新竹縣政府工程查核代表照片表

工程名稱：湖口鄉行政大樓耐震結構補強工程

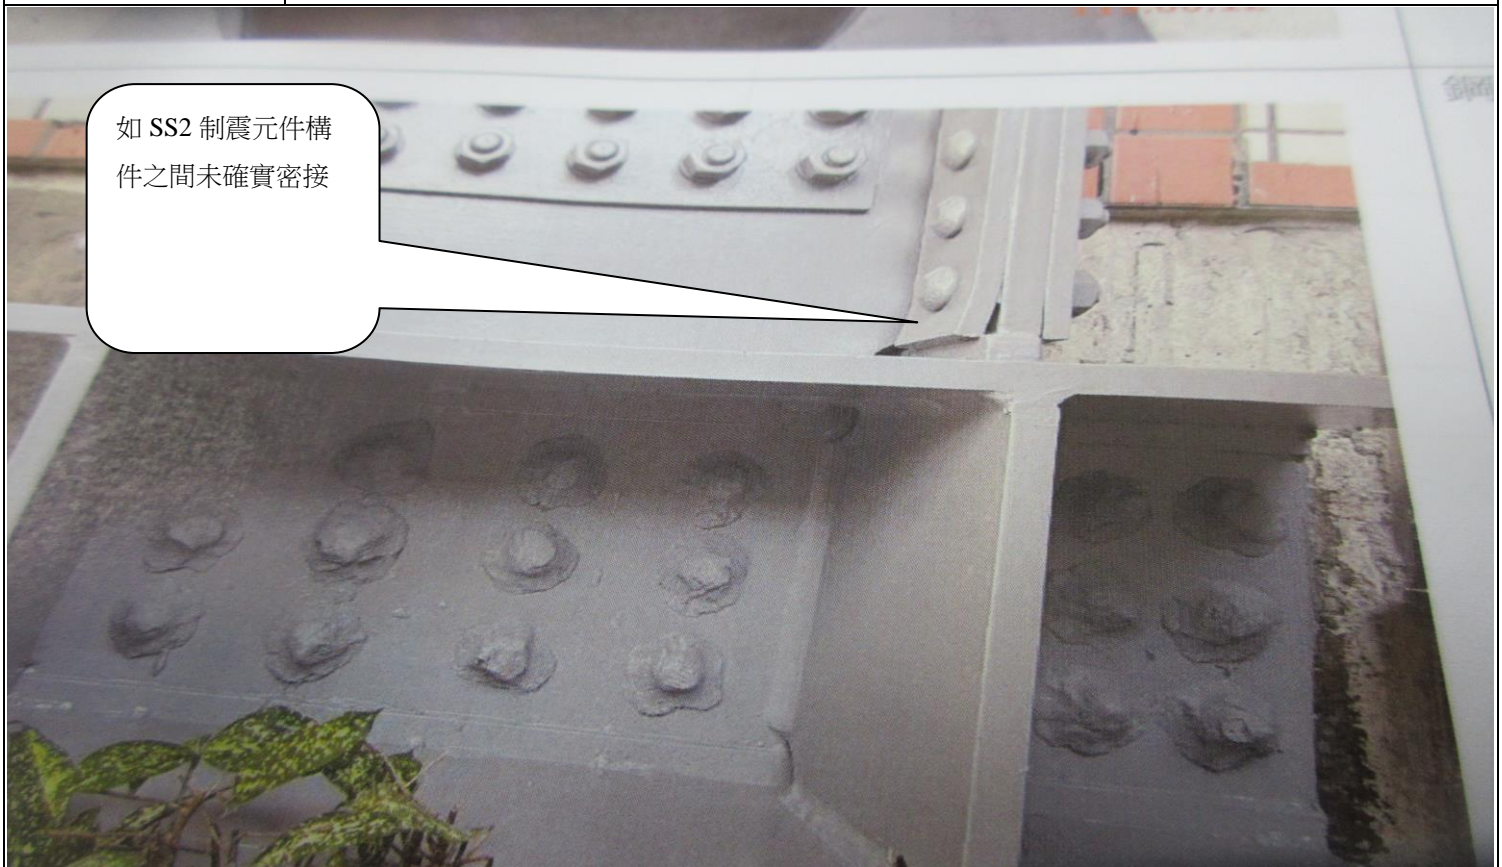
(抽查 1F 鋼結構) 量測及裁切不正確，鋼結構部份構件接合處有明顯孔隙 (註：如 SS2 制震元件構件之間未確實密接)

如 SS2 制震元件構件之間未確實密接

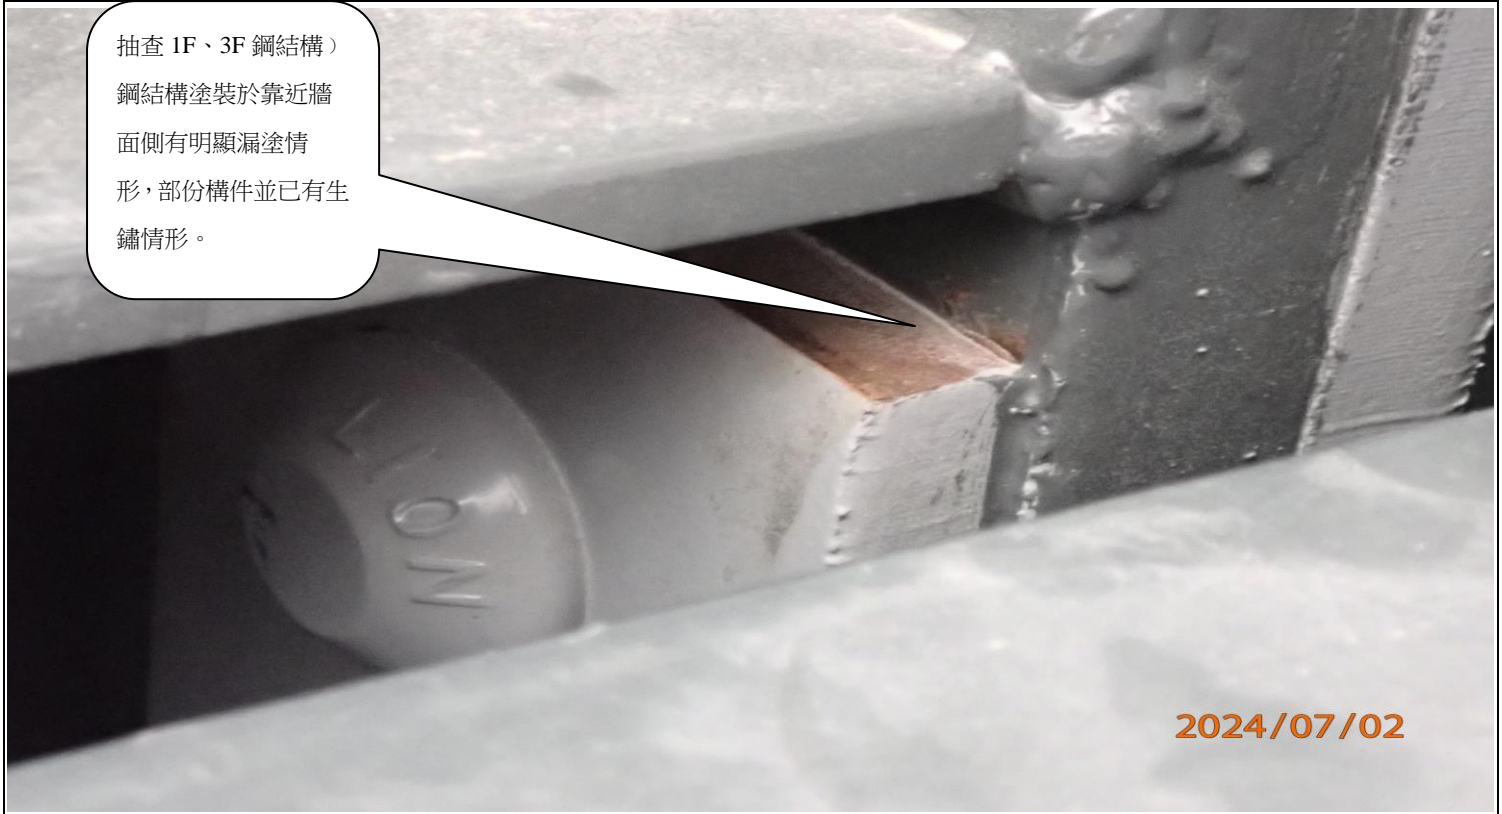
抽查 1F、3F 鋼結構) 鋼結構塗裝於靠近牆面側有明顯漏塗情形，部份構件並已有生鏽情形。
